GA GROUPEMENT D'ARCHITECTES (PROJET RETENU)

LE PROJET VU PAR LES ARCHITECTES

LE PROJET VU PAR LES EXPERTS

Plan de rez-de-chaussée (variante ascenseur)

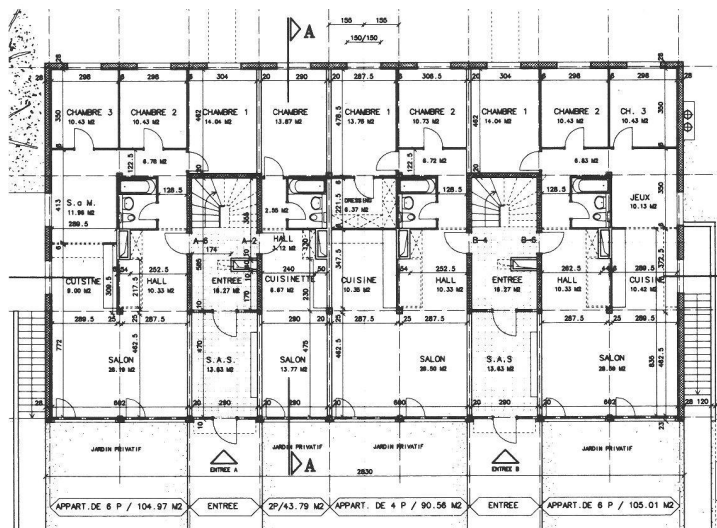
Le groupe d'experts porte son choix sur la variante avec ascenseurs.
